Brescia, 23 settembre 2019

**Parere Tecnico**  
**Progetto Operativo di Bonifica e Messa in Sicurezza Permanente**  
**ai sensi del d.lgs 3 aprile 2006, n. 152**  
**Commissario Straordinario "Sito d'Interesse Nazionale "Brescia-Caffaro"**  
**Stabilimento "Caffaro"**  
sito in via Nullo, 8 - Comune di Brescia

Figura 1 – Individuazione di sub-aree per l'esecuzione del Piano di indagine Integrative

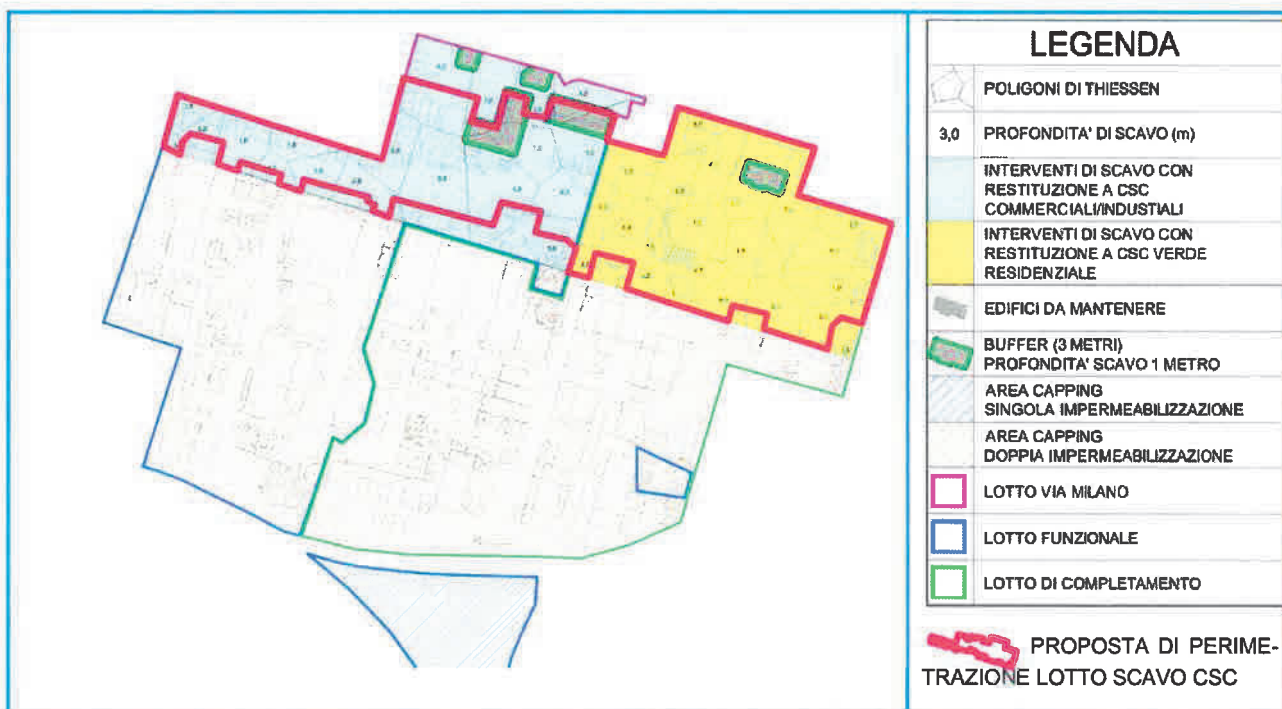
Si osserva che la porzione di sito per cui si prevede l'esecuzione di interventi di scavo volti al raggiungimento delle CSC comprende una fascia sud occupata da edifici attualmente oggetto di attività produttive ancora in corso (vedi seguente Figura 1): tale fascia comprende ad esempio parte della sala celle, dell'impianto clorato, ecc., che a parere degli scriventi dovranno essere oggetto di ulteriori indagini di caratterizzazione, anche eventualmente con il contributo – come da oneri ben delineati in premessa – della società Caffaro Brescia S.r.l.

Tali indagini dovranno fra l'altro approfondire i seguenti aspetti:

1. lotto Via Milano (area indicata in fuxia nella Figura 1): le indagini proposte come *Remedial Investigation* sono sufficienti e non sono necessarie indagini ulteriori da inserire in un nuovo Piano di Indagine;
2. lotto scavo CSC, con l'esclusione della fascia sud occupata dagli edifici (area indicata in rosso nella Figura 1): le indagini proposte come *Remedial Investigation* non sono sufficienti e sono necessarie alcune ulteriori indagini, in particolare in relazione a quanto indicato sopra, da inserire in un nuovo Piano della Caratterizzazione;
3. la rimanente porzione dello stabilimento, con l'esclusione della zona oltre Via Morosini, necessita di ulteriori indagini, da inserire in un nuovo Piano della Caratterizzazione;
4. per l'area oltre Via Morosini: non sono necessarie ulteriori indagini di caratterizzazione.
